Me dirijo a Usted en atención al **SIMESE Nº 166.402/2020 – NOTA DG7RS Nº 033/2021** a través de la cual solicita **verificación de ajustes realizados a PROYECTO DE CONSTRUCCIONES VARIAS EN EL CENTRO DE SALUD DE OBLIGADO, a ser ejecutados por la Municipalidad de Obligado.**

INFORME D y P. / D.R.F.

A	:	**ARQ. KAREN BANKS** – JEFA DEPARTAMENTOS DE DISEÑOS Y PROYECTOS –D.R.F.
DE	:	**ÁNGEL ALVARENGA** – FISCAL Y PROYECTISTA DEPARTAMENTO DE DISEÑOS Y PROYECTOS
REF	:	**CONSTRUCCIÓN Y REPARACIONES VARIAS DEL CENTRO DE SALUD DE OBLIGADO**
FECHA	:	**22 DE ENERO DE 2021**
SOLICITANTE	:	**DR. ROMINA SANABRIA – DIRECTORA INTERINA VII REGIÓN SANITARIA ITAPUA**
EXPEDIENTE	:	**SIMESE 166402/2020**
SOLICITUD	:	**AUTORIZACIÓN PARA LA INVERSIÓN FINANCIERA**

ESPECIFICACIONES TECNICAS CONSTRUCCIONES VARIAS EN EL CENTRO DE SALUD DE OBLIGADO.

Planta General

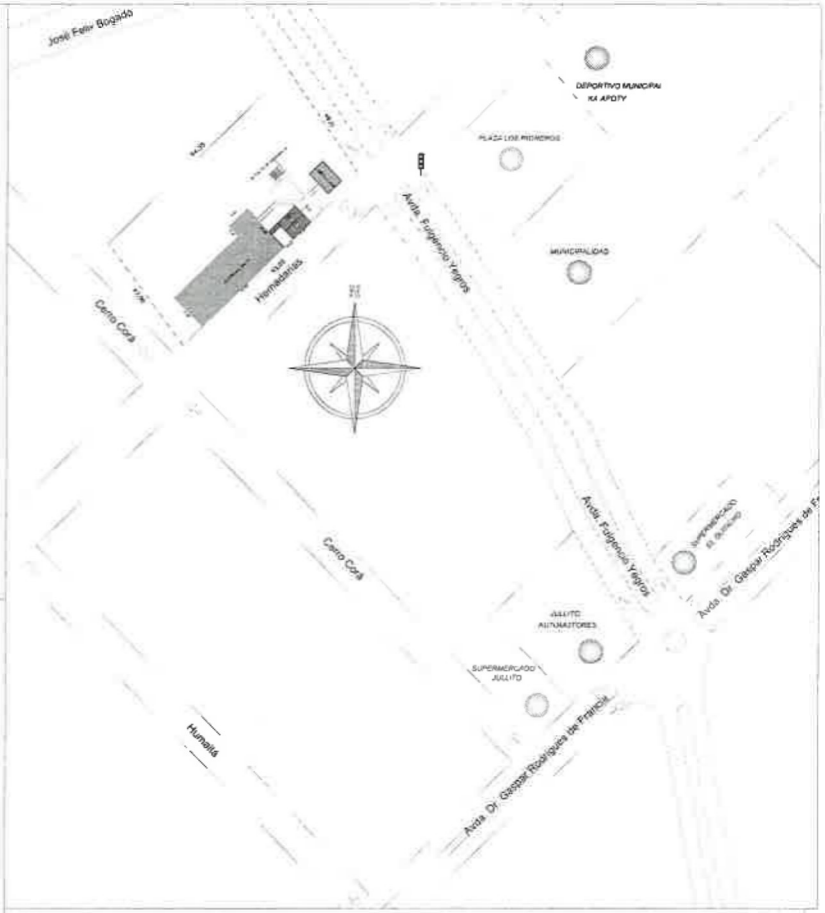
- Ensanchar la dimensión de los espacios previos a los boxes de los inodoros, en orden a los 1,60 mts, en vez de los 1.40 mts como figura en el Plano, a modo de optimizar el uso y paso simultaneo de usuarios en los baños.

La puerta del baño inclusivo deberá abrir hacia el exterior del baño
